2-1 エンジン諸元

2-2 変更詳細

1. クランクシャフトポジションセンサー

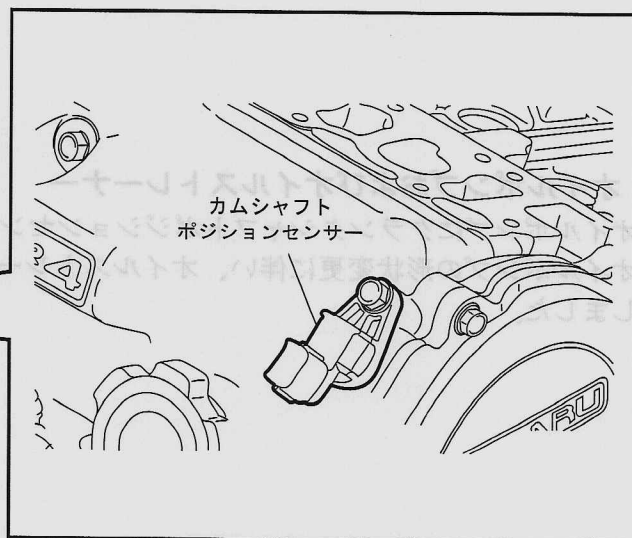
失火検出性向上のため、クランクシャフトポジションセンサーを追加しました。

2. カムシャフトポジションセンサー

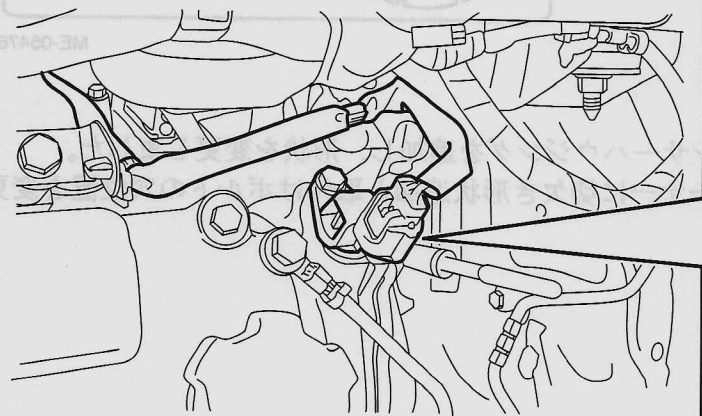
カムシャフトポジションセンサーを変更しました。

3. クランクプロケットおよびカムプロケット

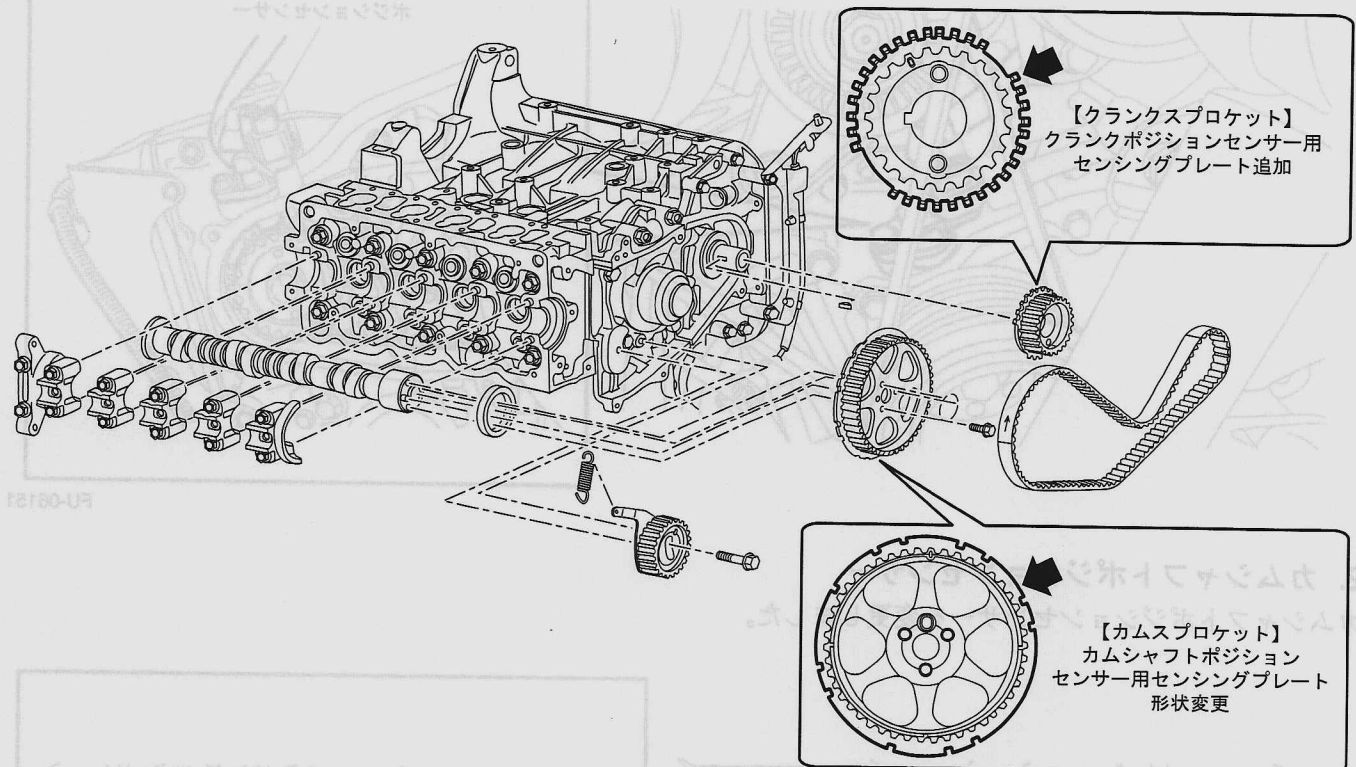
- クランクシャフトポジションセンサーの追加に伴い、クランクプロケットを変更してセンシングプレートの歯型形状を追加しました。
- カムシャフトポジションセンサーの変更に伴い、カムプロケットを変更してセンシングプレートの歯型形状を最適化しました。

5. タイミングベルトカバー No. 2、スーパーチャージャーブラケットおよび V ベルトテンショナー ASSY

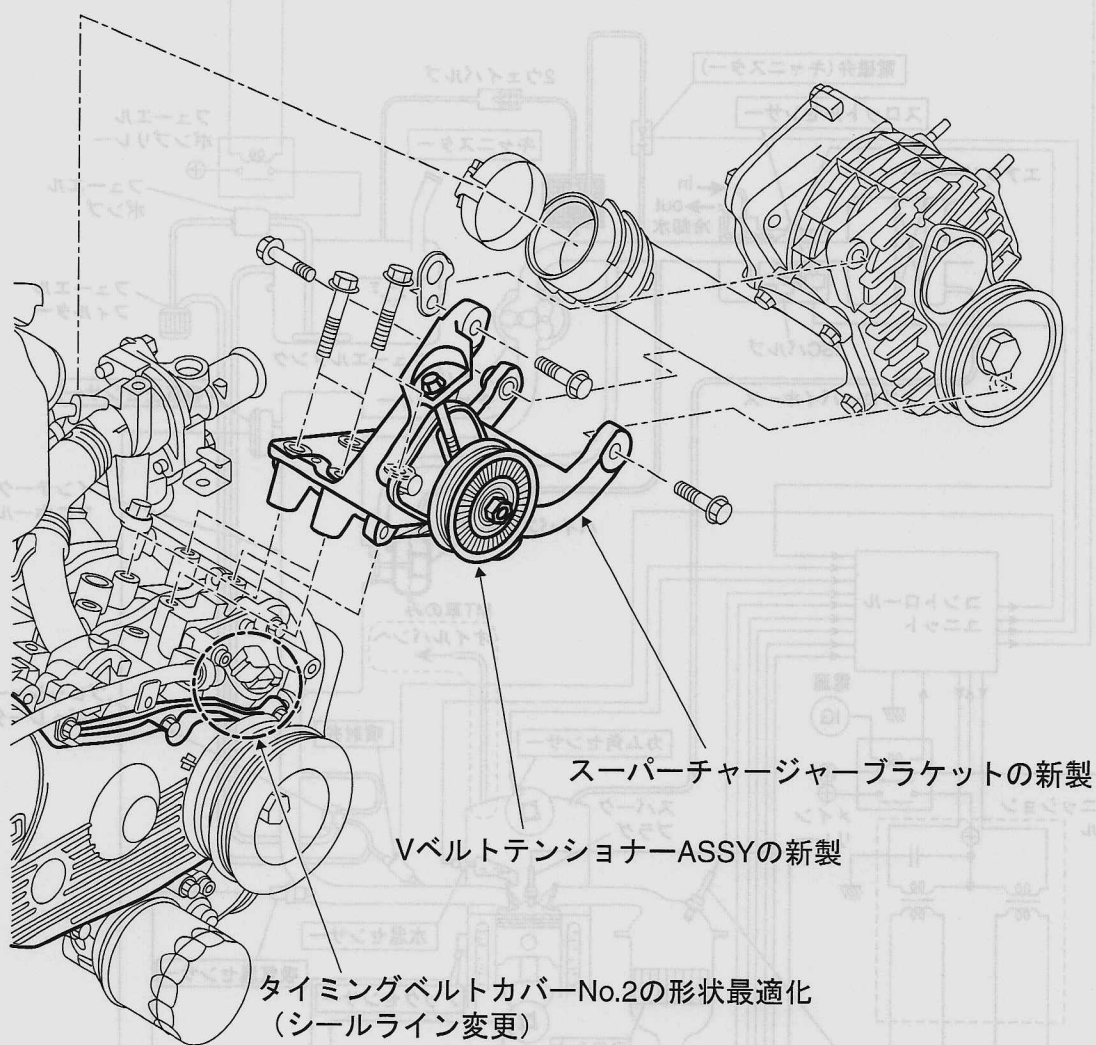
- オイルポンプにクランクシャフトポジションセンサーハウジングを追加し、形状を変更しました。
- オイルポンプの形状変更に伴い、オイルストレーナーに切欠き形状追加と取付けボルトの穴位置を変更しました。

- クランクシャフトポジションセンサーの追加に伴い、V ベルトレイアウトを変更し、V ベルトテンショナー ASSY およびスーパーチャージャーブラケットを新製しました。
- オイルポンプの形状変更に伴い、タイミングベルトカバー No. 2 の形状を最適化しました。
